Relazione tecnica – economica relativa agli interventi posti in essere a seguito del dissesto del paramento murario di via Varese

Ing. Paolo Consonni
Via fratelli Bandiera, 15 - 21040 Venegono Inferiore

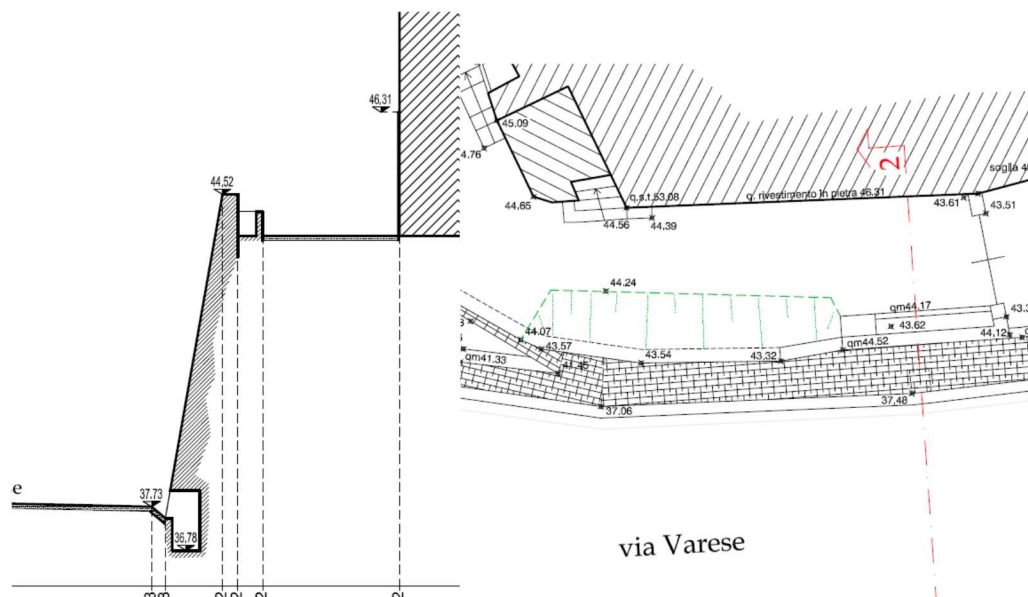
L'area oggetto di dissesto in analisi è ben descritta nella tavola sopra riportata in estratto e viene rappresentata nelle due sezioni "2" e "3" caratteristiche del rilievo

La sezione "2" è posizionata all'ingresso della corte ed il paramento sostiene il terrapieno quale piano stradale privato relativo al cortile soprastante.

La sezione "3" posta più a valle evidenzia una modifica della situazione riportando il posizionamento dell'avvenuto crollo parziale della sommità del paramento murario.

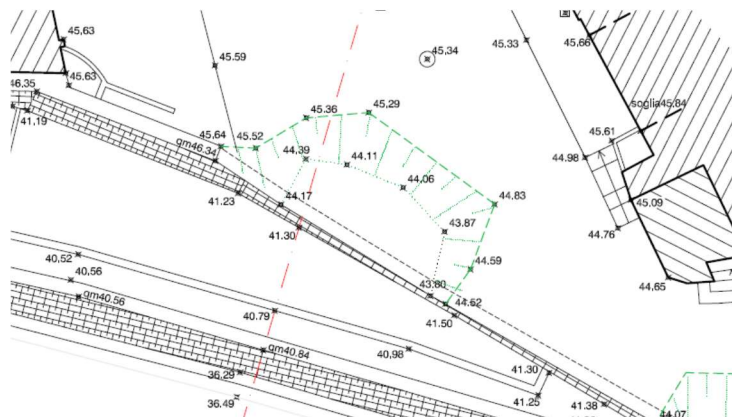
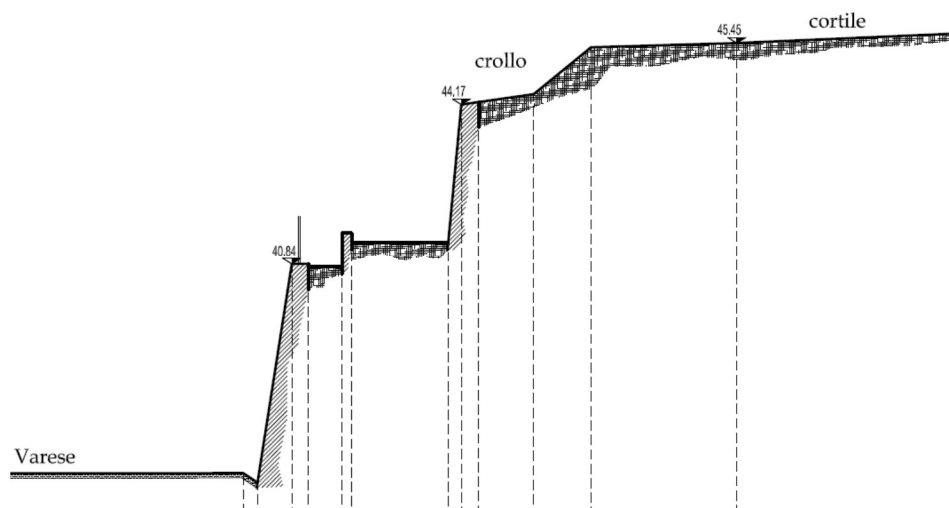
In questa posizione il paramento murario è composto da due diversi elementi sovrapposti ed interrotti da un pianoro intermedio posto a metà quota secondo il seguente schema grafico.
